改善箇所説明図 ①

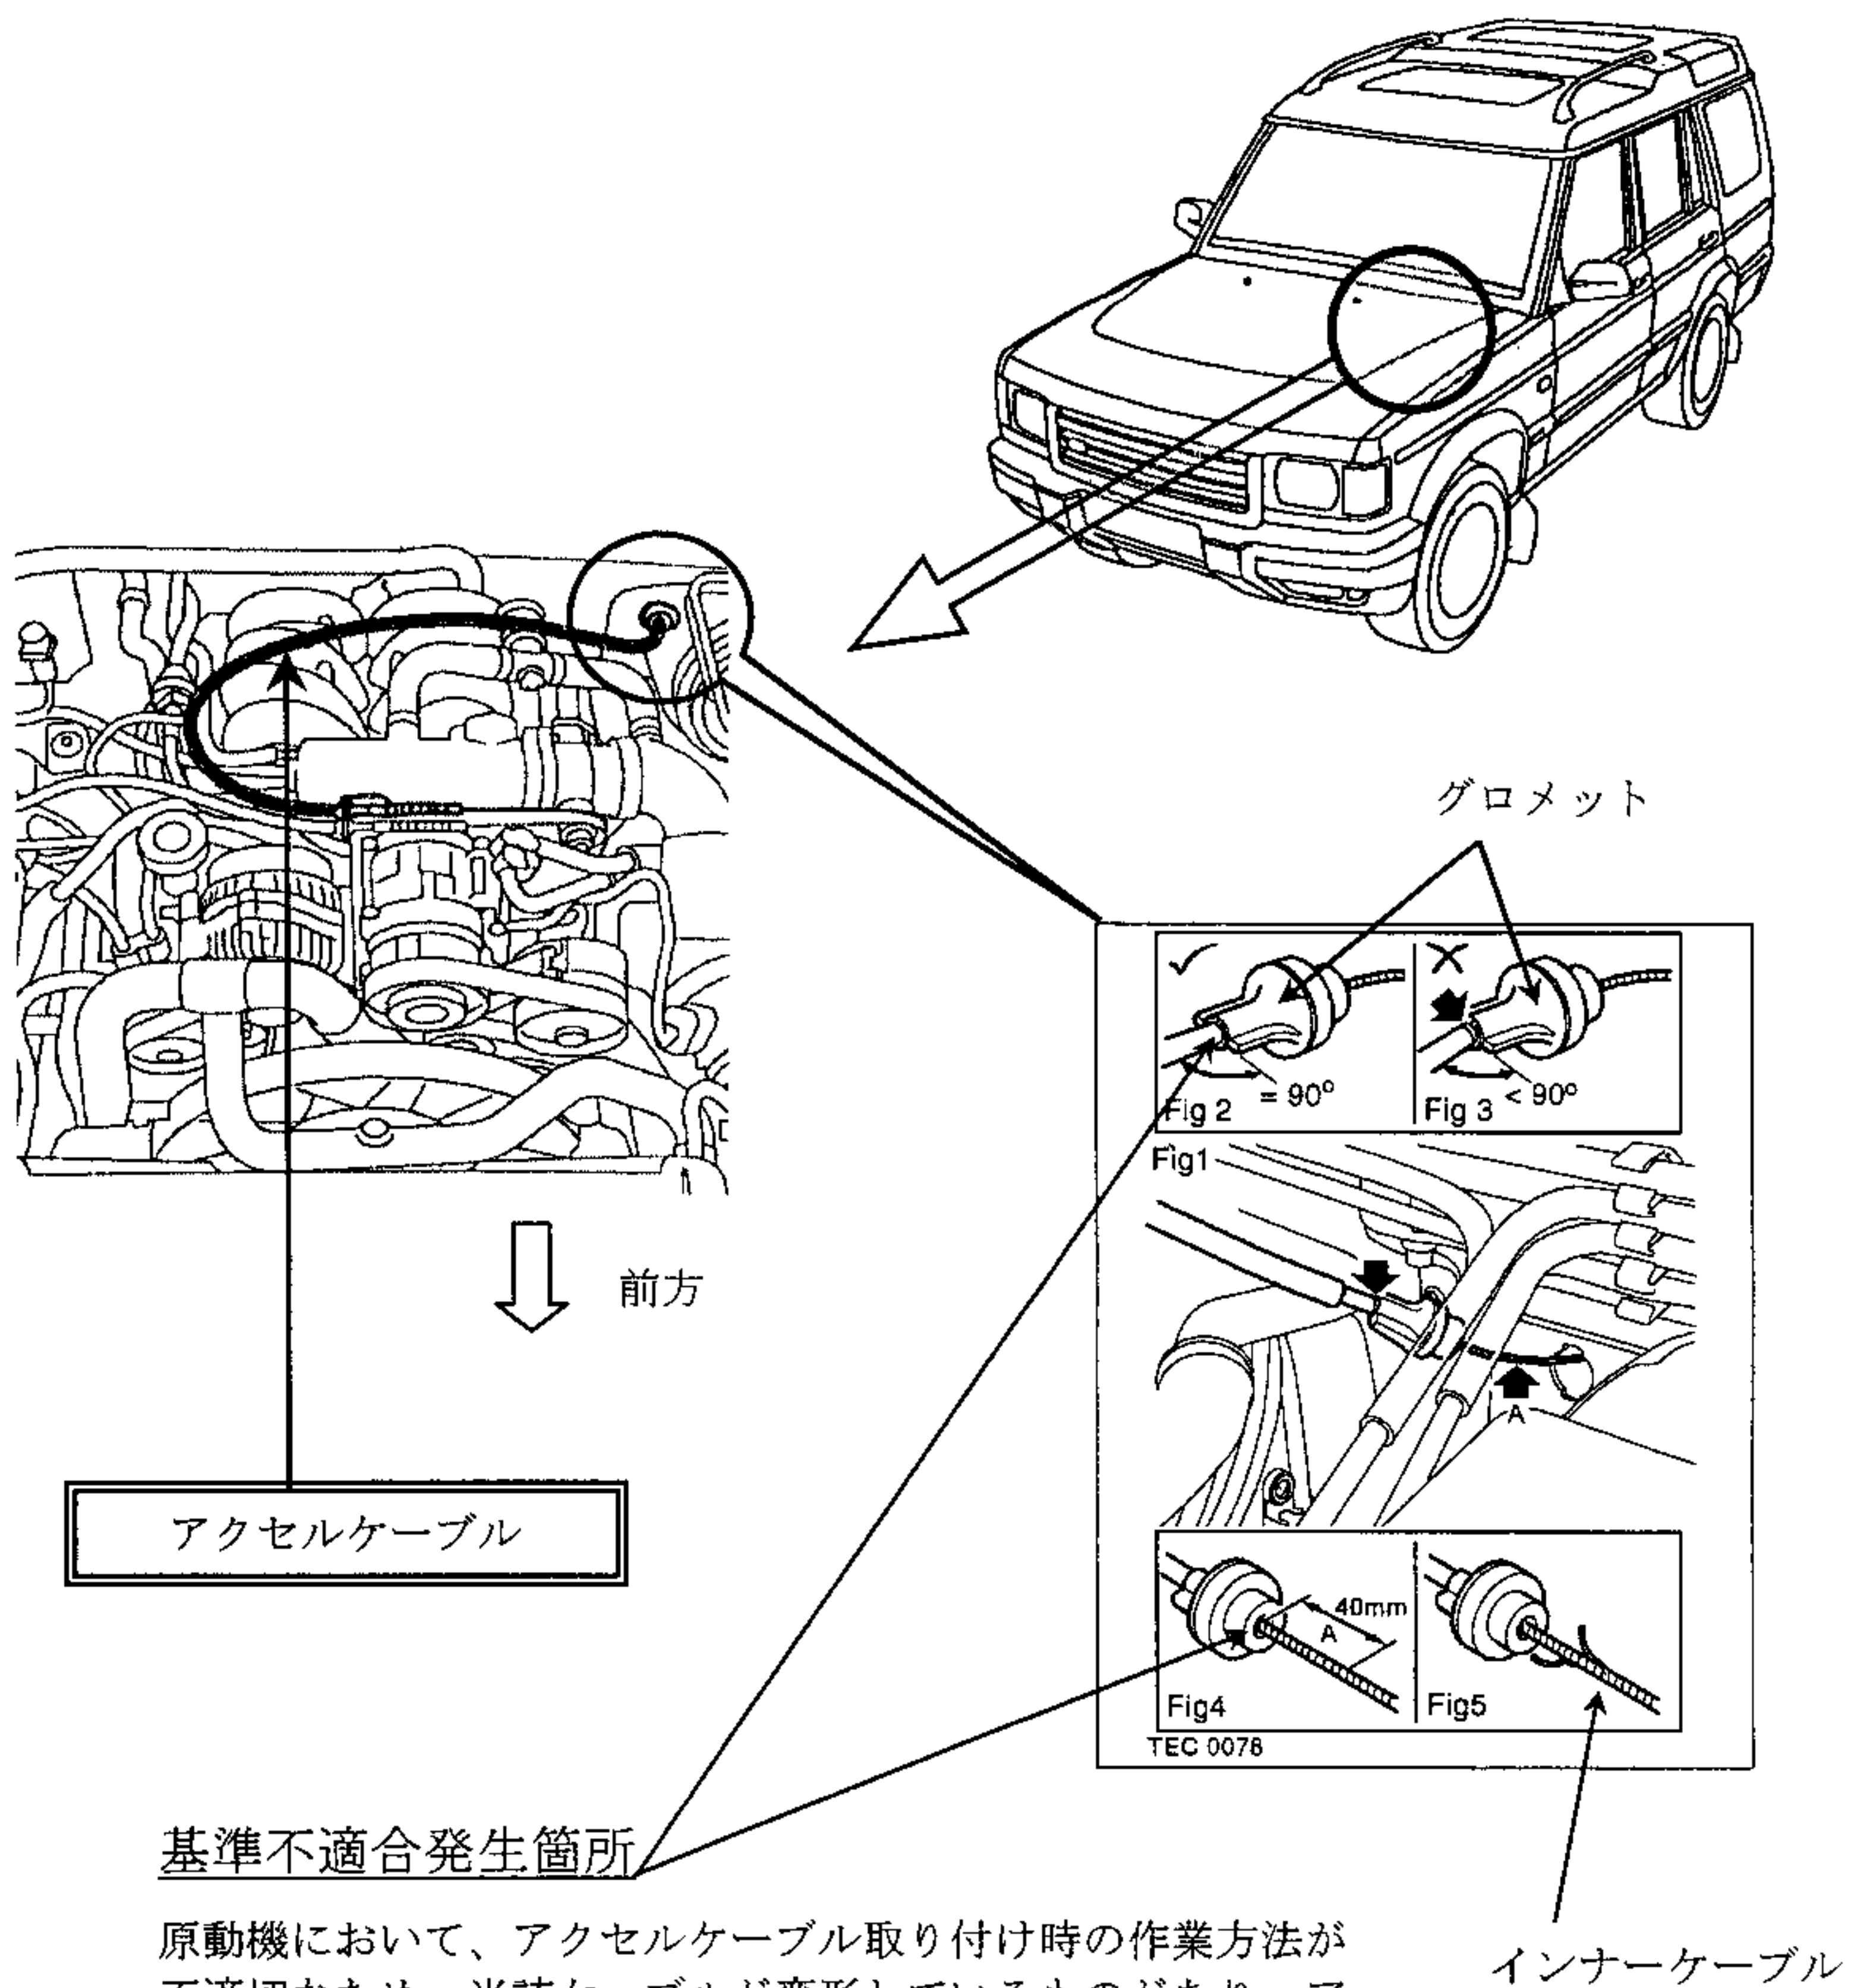
基準不適合発生箇所

原動機において、アクセルケーブル取り付け時の作業方法が不適切なため、当該ケーブルが変形しているものがあり、アクセル操作の繰り返しによりインナーケーブルがほつれて動きにくくなり、アクセルが戻らなくなるおそれがある。

改善の内容

全車両、アクセルケーブルの状態を点検し、変形または損傷のあるものは当該ケーブルを良品と交換する。

識別：アクセルケーブルのグローメットに赤色のペイントを塗布する。
